**Enquête publique relative à la demande d'autorisation environnementale
et de déclaration d'intérêt général concernant l'aménagement du seuil du
Moulin Neuf pour le rétablissement de la continuité écologique du Guiers
mort sur la commune d'ENTRE-DEUX-GUIERS
du 28 septembre au 15 octobre 2020
(dossier n°E20000109/38)**

RAPPORT D'ENQUETE

**Enquête publique relative à la demande d'autorisation environnementale
et de déclaration d'intérêt général concernant l'aménagement du seuil du
Moulin Neuf pour le rétablissement de la continuité écologique du Guiers
mort sur la commune d'ENTRE-DEUX-GUIERS
du 28 septembre au 15 octobre 2020
(dossier n°E20000109/38)**

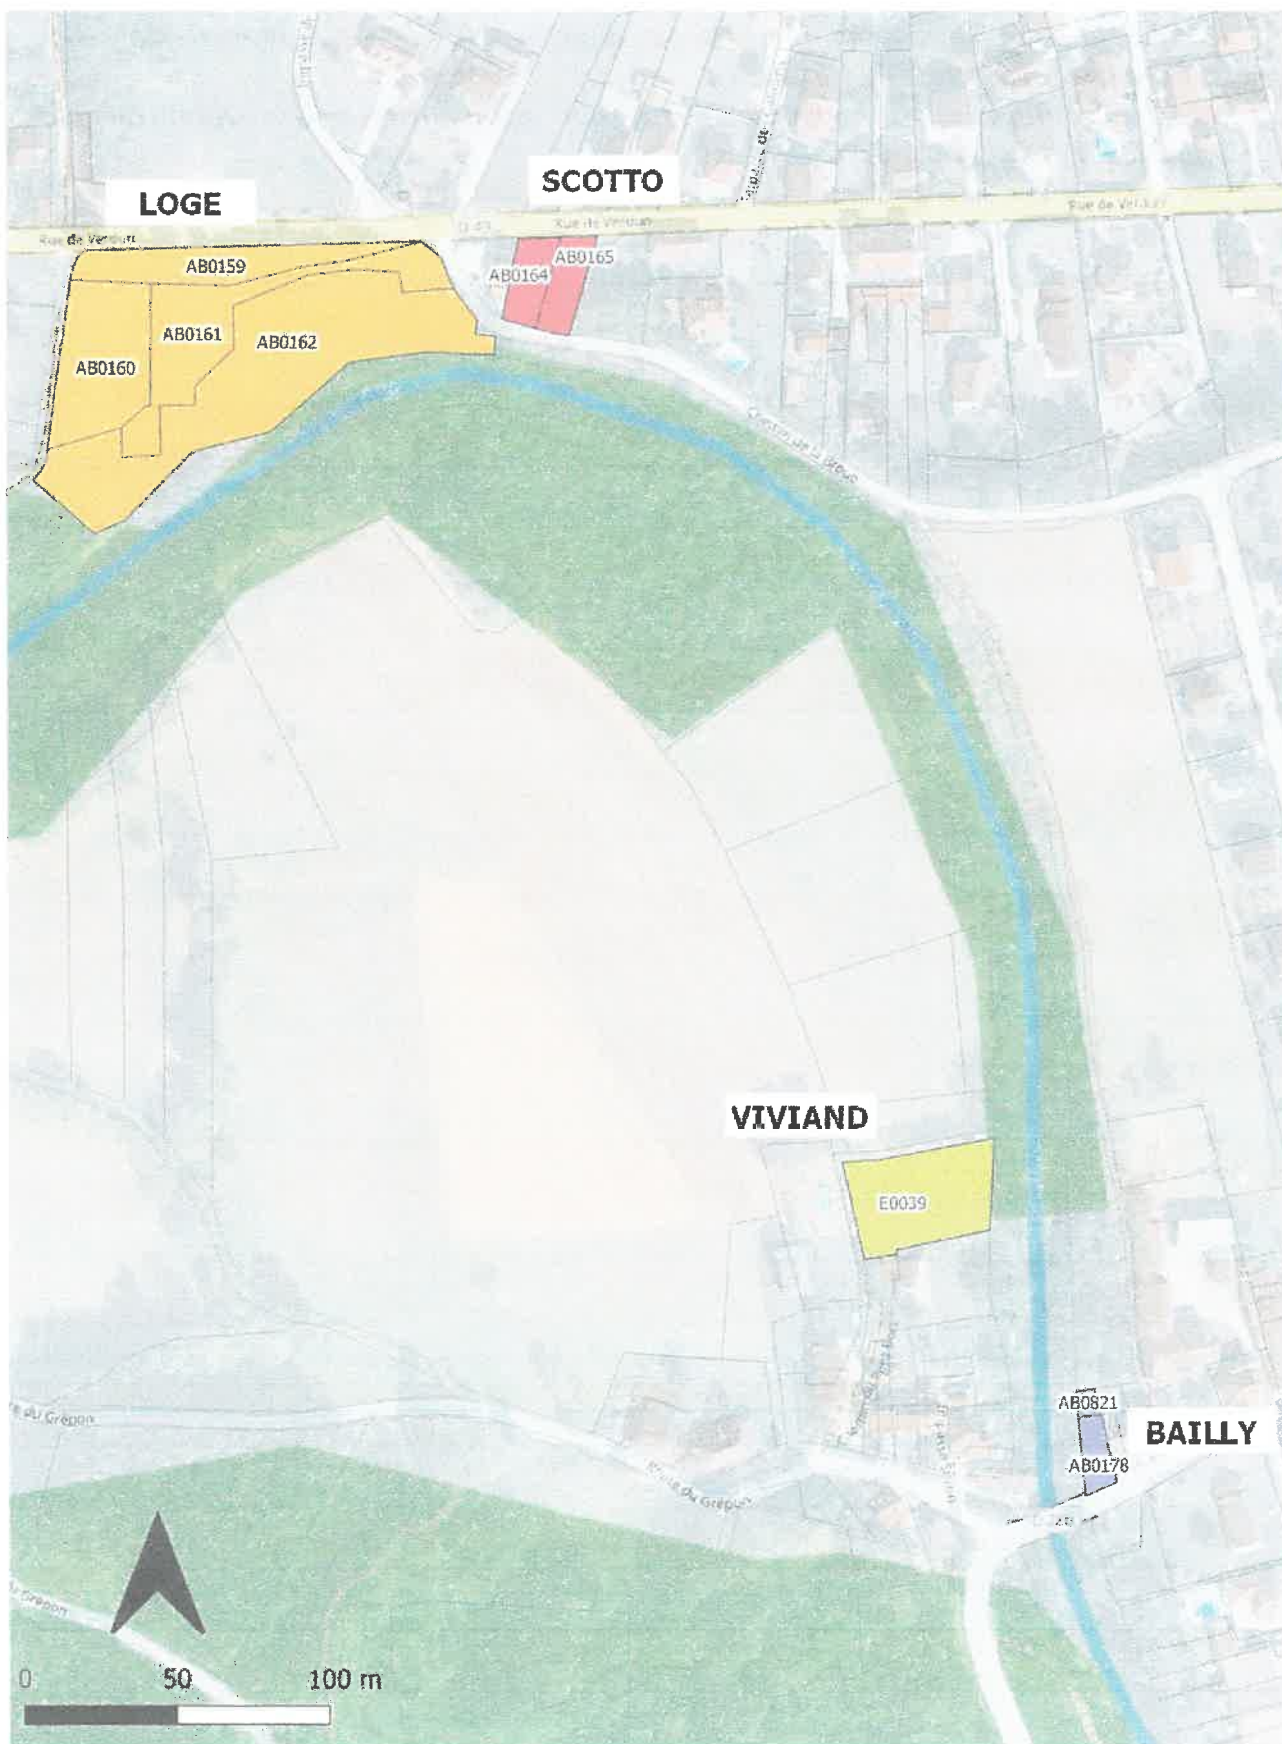
Les observations qui suivent ont pour motif essentiel un problème de berges

- M. et Mme VIVIAND (n°2) s'inquiètent de l'érosion des berges sur leur propriété et souhaitent un enrochement plus étendu. Ils s'étonnent de l'enrochement des deux berges mais aussi de leur longueur différente;

- BAILLY (n°1) approuve le projet mais émet des réserves sur certaines conséquences : tassement du terrain du à l'affaissement de la nappe, déstabilisation de la berge en raison des enrochements. Il souhaite un état des lieux par expert et être informé de ce qui sera retenu pour le seuil de fond « optionnel » en aval du Pont Jean Lioud;

- M. SCOTTO (n°3) a des inquiétudes de même nature mais à l'opposé de la rivière comme il l'explique. Les engins devant circuler sur la digue l'inquiètent à juste titre puisque ce chemin est limité en charge;

«L'arasement partiel du seuil entraîne une modification du lit actuel en amont de l'ouvrage (en rouge sur la figure ci-dessous) jusqu'à l'atteinte d'un nouveau profil d'équilibre (en jaune sur la figure). L'incision, d'un mètre cinquante au niveau du seuil, sera ressentie jusqu'au pont Jean Lioud, où elle deviendra nulle (superposition des lignes jaune et rouge). En conséquence, la fondation des protections de berge existantes doit être reprise pour être recalée en altimétrie au niveau du futur profil d'équilibre du Guiers. C'est pourquoi il est nécessaire de reprendre l'enrochement de la digue du Suiffet et de conforter la fondation du Pont Jean Lioud et des berges directement à l'aval.

« Sur ce secteur l'incision est faible. L'érosion latérale ne sera pas aggravée significativement.

La différence de longueur entre les deux enrochements est liée à l'existence d'un mur maçonné. La distance entre le pont Jean Lioud et la fin des enrochements est la même sur les deux berges.»

« Sur ce secteur l'incision est quasi nulle. La ligne d'eau sera elle abaissée (réduction du remous hydraulique de la retenue et effet du chenal secondaire) de quelques centimètres ce qui pourra avoir un impact sur le niveau de la nappe. Toutefois, un impact sur les fondations de l'habitation semble exclu dans la mesure où la modification de fluctuation de nappe sera minime et que le secteur est classé faiblement sensible vis-à-vis de l'aléa retrait-gonflement des argiles.

Par ailleurs, à la demande du Conseil Départemental, le seuil de fond sera bien réalisé entre les deux berges confortées à l'aval direct du pont Jean Lioud.»

Coupe 2 :

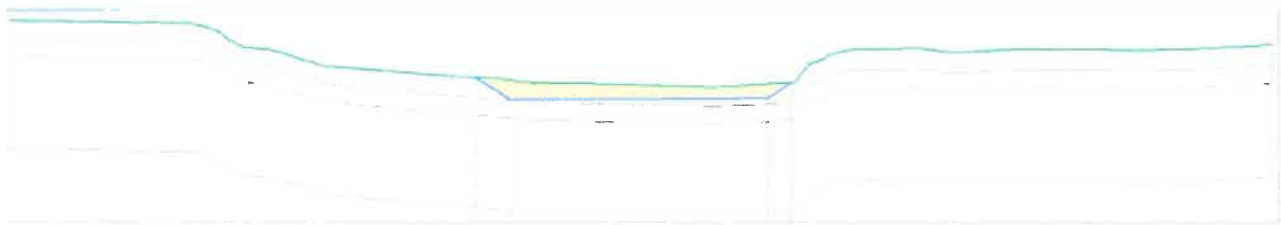
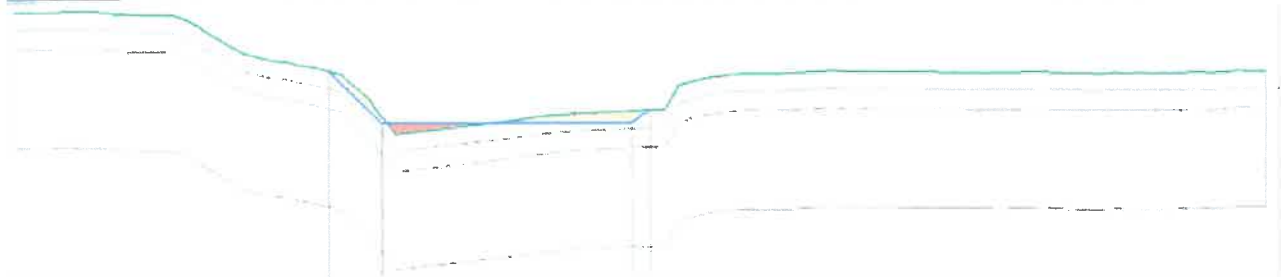
- M. LOGE (n°5) riverain joignant un plan souhaite un enrochement plus long et se réfère à une étude de l'ONEMA de 2011 évoquée à part infra;

«Les éléments relatifs au document de l'ONEMA sont étudiés plus loin.Le terrain propriété de M. Loge est le plus concerné par l'érosion régressive impliquée par l'arasement du seuil,puisque'il est situé environ 250 mètres à l'amont du seuil. Sur ce secteur, l'incision du Guiers pourra atteindre localement 1 mètre en profondeur suite à l'arasement. L'érosion a été modélisée. Elle est présentée ci-dessous:

- *En jaune les secteurs incisés*
- *En rouge les secteurs rehaussés».*

Deux coupes sont fournies, à chaque fois:

- La ligne verte correspond au niveau du terrain actuel*
- La ligne bleue correspond au niveau après incision*
- La section jaune correspond à l'incision*
- La section rouge correspond à l'exhaussement(recharge en matériaux)»*

« On constate que l'incision prévisionnelle est forte en particulier en aval mais qu'elle ne devrait pas se propager dans la parcelle AB 162. Sur la partie amont, les phénomènes sont nettement moins importants.

Toutefois, la dynamique d'érosion régressive sera influencée par les types de crues qui se produiront et par la végétation existante, ce qui pourra modifier l'emprise de l'incision. Il adviendra de suivre son évolution(cf.plus loin concernant le suivi post opération en réponse à la remarque de France Nature Environnement).

Concernant le choix des linéaires confortés par enrochement, comme cela a été indiqué ci-avant, il a été retenu de se limiter aux ouvrages existants et à la proximité directe des habitations. Cela, par soucis de limiter l'artificialisation des berges et par souci économique»
